TEAC	作業連絡書		発行元	開発管理部	生産技術課
			機種	DA-6400/6400DP TSSD-240A/480A	実施LOT/実施日 LOT. 204

表題 SSD梱包部材の変更について

設変EA6167にてSSDの梱包部材がBLISTER PACKから紙板に変更されます。
紙板の組立手順について連絡します。

(新規部品)
M04113200A
CORR,CUSHION SHEET SSD

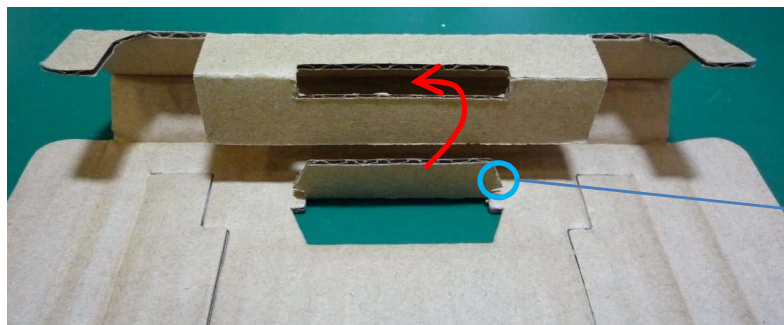
赤点線部を折る

中央側の折り曲げ部分を穴に挿し込む

注)
引っ掛かり部分まで
確実に穴に挿しこむこと!!

反対側も同様に組み立てる

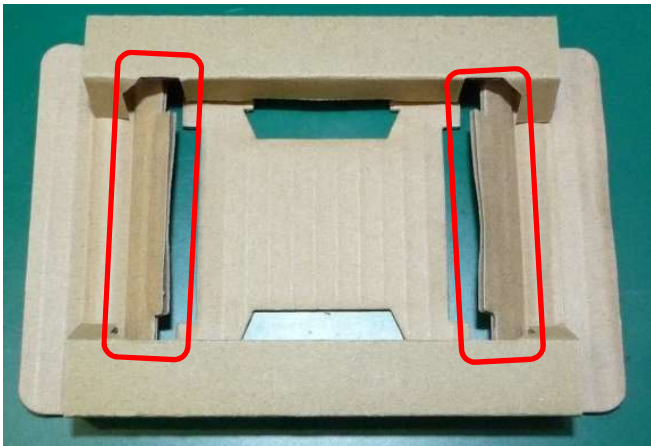
赤丸部を折り曲げる

袋詰めしたSSDを上図2箇所の折り曲げ部で挟むようにして入れる

袋詰めしたSSD
(TAPEどめ不要)

注) 直前の工程で曲げた部分でSSDを両側から挟むように入れること!!

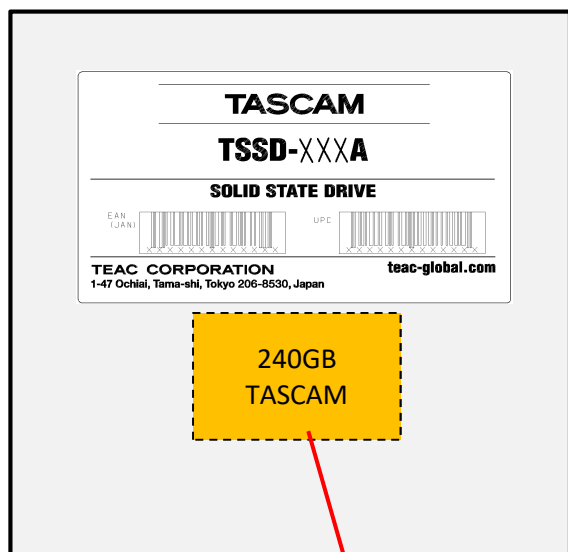
赤枠部を曲げる

取扱説明書をSSDの上に載せる

取扱説明書の折り方は
今までの方法から変更無し

箱の底蓋を閉じ、図の向きに入れる

SSD貼付LABELの向き

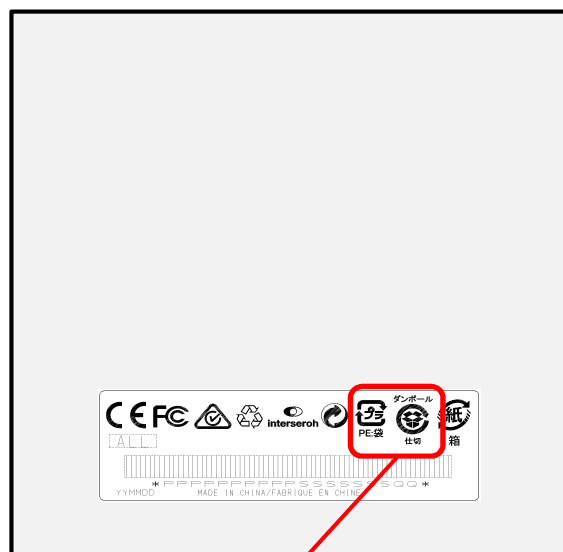
箱の上蓋を閉じ、
梱包箱LABELを貼り付ける
貼り付け位置は変更無し
但し、LABELの印刷内容が一部変更されます（設変EA6167参照）

SSD貼付LABELの向きと
箱LABELの向きを合わせる

梱包部品の変更に伴い、
赤枠部の印刷内容が変わります

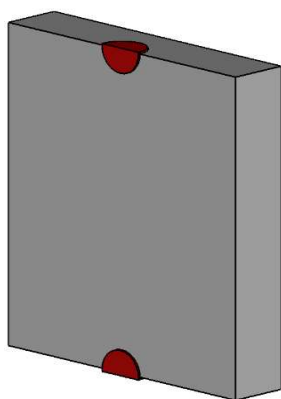
箱の蓋を閉じてSEALを貼り付ける
貼り付け位置は変更無し
注) CUSHIONや取扱説明書の折り曲げ具合により、従来の梱包より
箱が膨らむ場合がありますが、集合箱や製品箱に入れば問題ありません
